# ÚZEMNÍ PLÁN MĚSTA BRNA

Textová část Odůvodnění

Kapitola 18 Rozhodnutí o námitkách (včetně odůvodnění)

Svazek Nb59 *(bez osobních údajů)*

### Připomínka k pozici hlavního dopravního napojení lokality Be-1

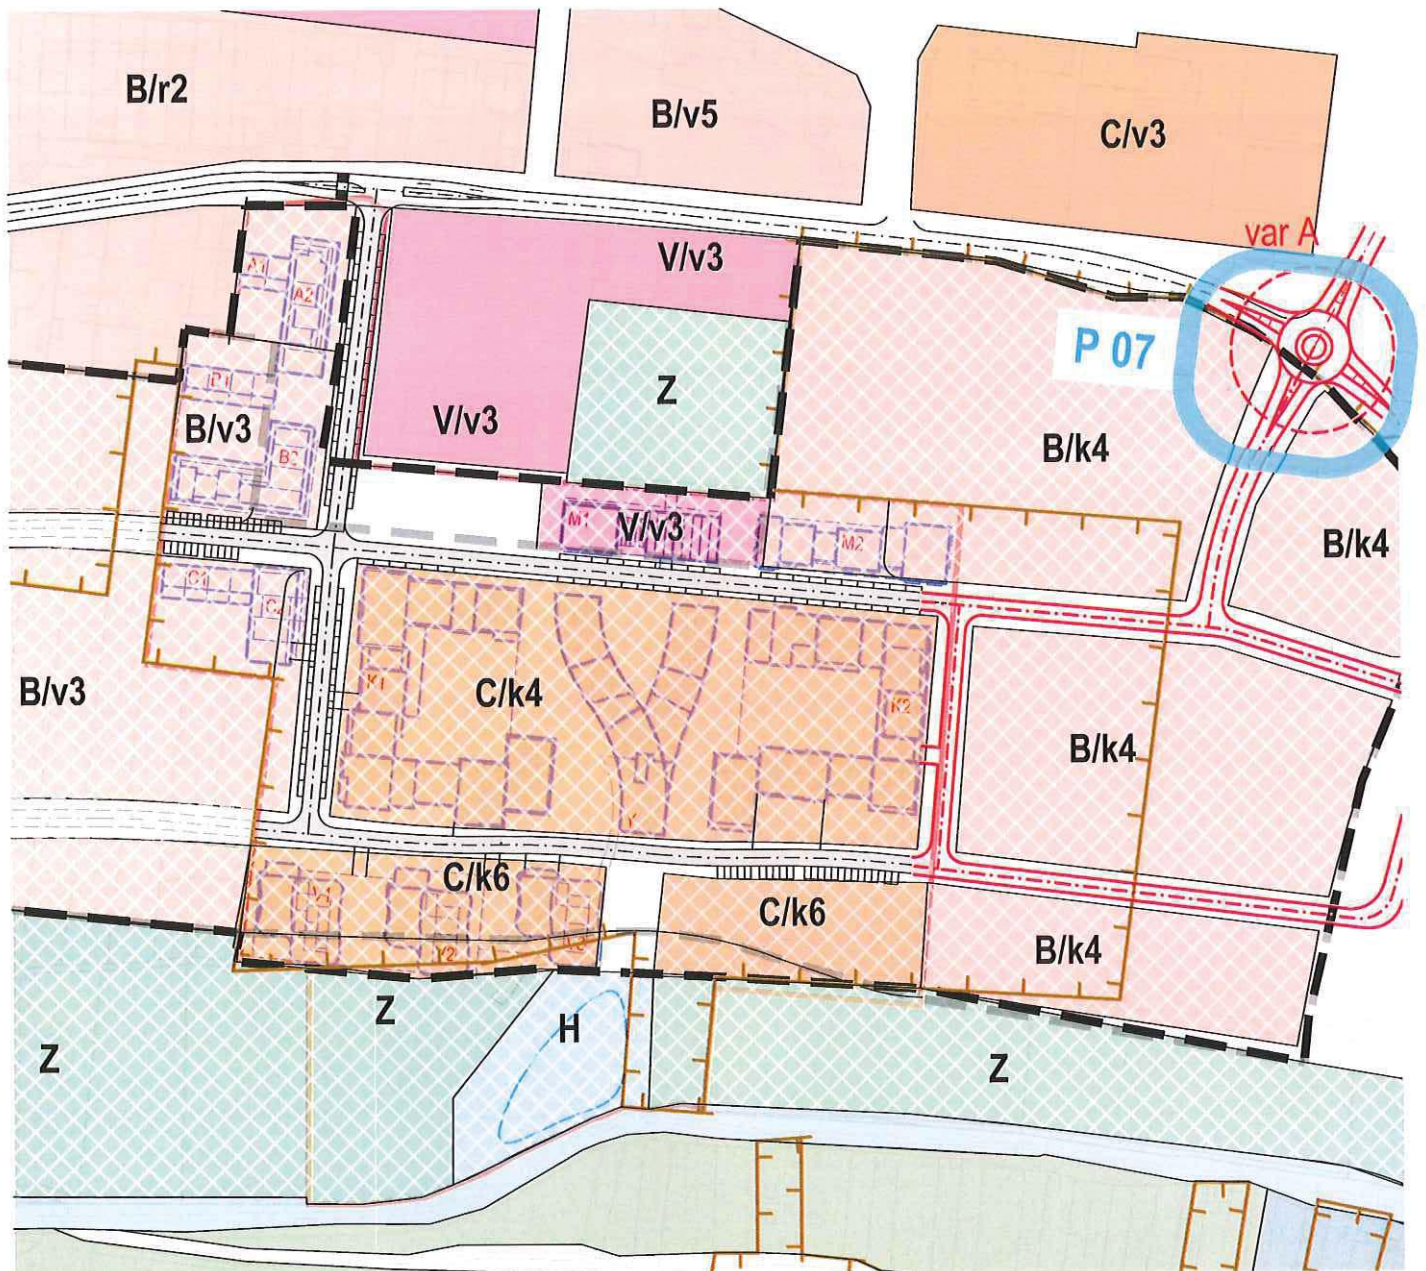
**Navrhujeme vytvoření hlavního dopravního napojení pomocí nové okružní křižovatky, která navazuje na hlavní dopravní skelet obslužných komunikací městské části Bohunice. Z dopravního hlediska se jedná o ideální řešení již dříve prověřované dopravní studií.**
